BILAG 5 Henvendelser modtaget i høringsperioden Kalvebod Brygge Vest II

Fra: TMFKP BU
Sendt: 4. maj 2016 15:02
Til: TMFKP BU CBP Byplankontorerne
Emne: VS: Høringssvar: Kalvebod Brygge Vest II - lokalplanforslag (2016-0039279). Afsender: Camilla Engelby

Forslag til lokalplan for Kalvebod Brygge Vest II – herunder IKEA byggeri

Hørings svar vedr. forslag til lokalplan "Kalvebod Brygge Vest II"

3.0 Konsekvenser for HOFORs anlæg hvis "kilen" nedlægges som vejareal

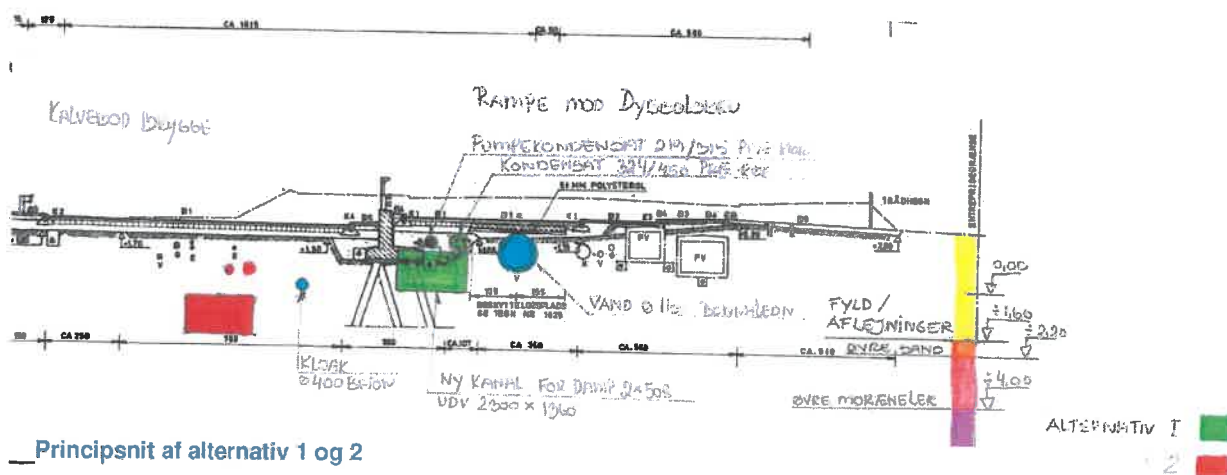
En nedlægning af "kilen" som vejareal – som vist i bilag 2 – vil kræve en omlægning af den eksisterende hoveddampforsyning, som i dag er placeret i arealet. HOFORs øvrige ledningsanlæg i området forventes ikke at blive direkte berørt.

Ved byggeri langs HOFORs anlæg – uagtet om "kilen" nedlægges som vejareal eller ej – skal ledningerne sikres mod påvirkninger. Anlæggene kan således blive indirekte berørt, med store konsekvenser, hvis hensynet til dem, ikke tænkes ind i udførelsen af de planlagte byggerier. Det er kort uddybet ved hver forsyningsart i det følgende.

Figur 5: Udbredelse af vejtrafikstøj på Forplads

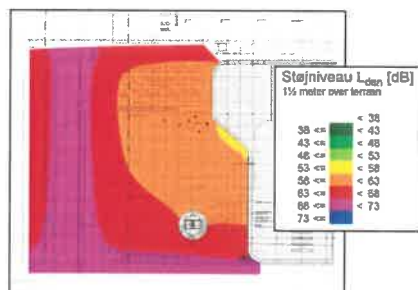
Grænsen for vejtrafikstøj (58 dB) vil være overholdt i størstedelen af området. Dog ses niveauet på de sydligste dele af haven at være markant over støjgrænsen (>68 dB). Desuden vil gangbroerne over forpladsen samt dele af områderne ved kaktushusene være belastet af vejtrafikstøj over 58 dB.

Forpladsen på niveau med Dybbølsbro ud for IKEA-butikkens indgang forventes i højere grad at fremstå som parkeringsområde for cykler og ikke benyttet til egentligt ophold. På forpladsen vil det være vanskeligt at sikre støjniveauet fra vejtrafik grundet nærheden til både Kalvebod Brygge og Dybbølsbro og pladsen er dermed ikke egnet til brug som udendørs opholdsareal.
